Asse stradale di collegamento tra gli svincoli di Prato Est e Prato Ovest – "Declassata di Prato"  
Raddoppio di Viale Leonardo da Vinci nel tratto compreso tra Via Marx e Via Nenni mediante la realizzazione di un sottopasso

**"S.S. n. 64 "Porrettana"**

**Asse stradale di collegamento tra gli svincoli di Prato Est e Prato Ovest  
"Declassata di Prato"**

**STUDIO ACUSTICO - RELAZIONE DI RISCONTRO  
ALLA RICHIESTA DI INTEGRAZIONI DEL MiTE REGISTRO UFFICIALE 7986 del 24-10-2022  
NELL'AMBITO DELLA PROCEDURA DI V.I.A**

Figura 3. Particolare “facciata” ricettore 899

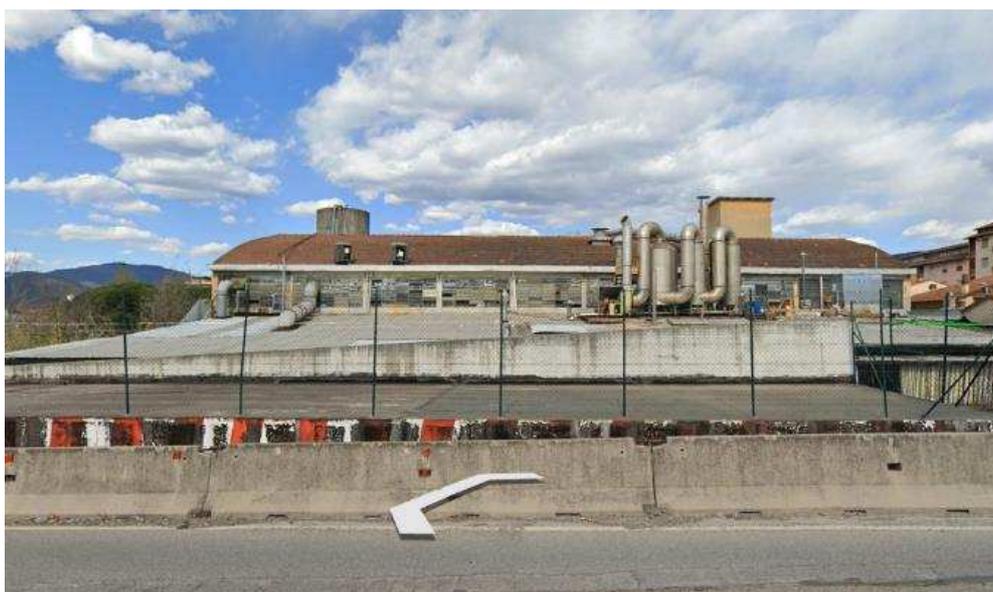
- *valutare, oltre agli interventi già previsti, la possibilità di mitigare ulteriormente i livelli di rumore all'esterno del ricettore con codice 899;*

Per quanto riguarda il ricettore richiamato n. 899, di tipo industriale, questo si trova a ridosso dell'uscita della futura galleria e, data la geometria del capannone industriale in oggetto, la superficie direttamente esposta ai livelli di 80 dB risulta non praticata né praticabile, in quanto costituita da una parte di copertura dell'edificato sottostante priva ad esempio di parapetti di protezione da caduta, in aggiunta con finestre del corpo principale arretrate rispetto al perimetro del capannone stesso definito nel modello acustico (con forma visibile in figura sottostante), pertanto l'intervento richiesto risulta tanto impegnativo quanto non necessario né funzionale in termini costi/benefici.
